市町村長会議での意見についての対応の方向性(案)

放射性セシウム濃度の減衰

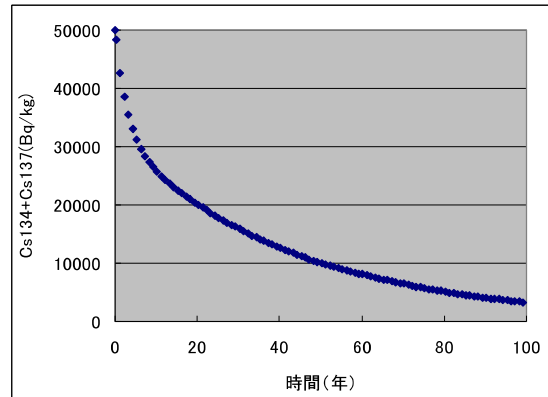
廃棄物に含まれている放射性物質はどれくらいの年月で減衰するのか。また、構造物の耐用年数はどの程度か。ベントナイトは実際には軟弱なものであり、すぐに破れてしまうのではないか。仮に放射性物質が漏れた場合はどうなるのか。

着目すべき含まれる放射性物質は、セシウム134とセシウム137です。セシウム134の半減期は約2年、セシウム137の半減期は約30年です。例えば、セシウム134とセシウム137の存在比が1:1であるとして計算した結果では、放射性セシウム濃度は100年で約16分の1に減衰します。(添付図-1)

- ◆適切に維持管理を行うことにより、**非常に長期間にわたり遮水機能を維持**することができます。
- ◆このように、処分場の遮水機能が十分に維持されている間に、**廃棄物中の放射性セシウム濃度は減衰**していきます。
- ◆例えば、放射性セシウム濃度は100年で約16分の1に減衰します。

安全性確保のためのフェイルセーフ・システム

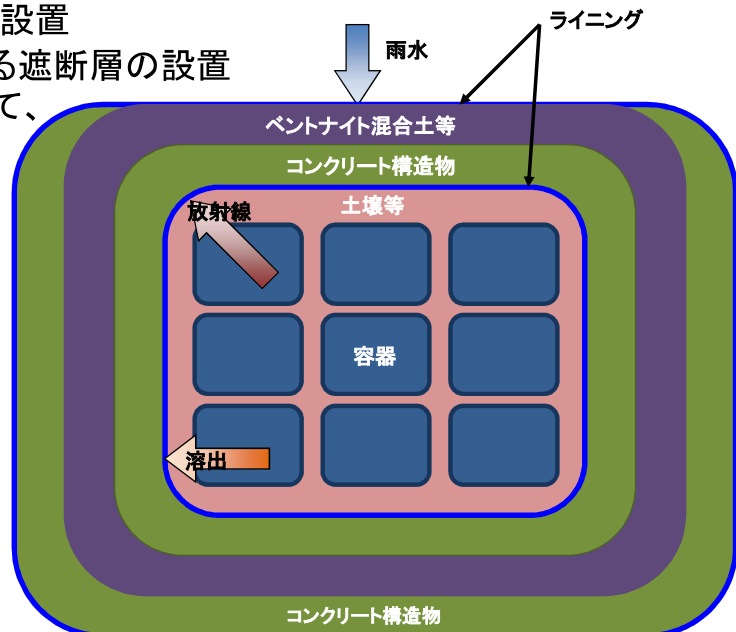
液状化地域は、搬入路やその周辺の復旧に時間がかかること、液状化発生後、点検で安全が確認されるまで、住民の安心感が得られないことから対象地域から除外すべき。

埋立地は地下埋設型のコンクリート構造であり、2重のコンクリート壁、ライニングによるコンクリートの保護、ベントナイト混合土による遮断層の設置など、何重もの安全対策を施すこととしており、廃棄物や廃棄物に含まれる放射性セシウムが漏れ出すことを防止できます。(添付図-3、-5)

- ①フレキシブルコンテナで密封
- ②土壌等でサンドイッチ状に埋設
- ③2重のコンクリート構造物で遮断
- ④ライニングによる保護層の設置
- ⑤ベントナイト混合土等による遮断層の設置
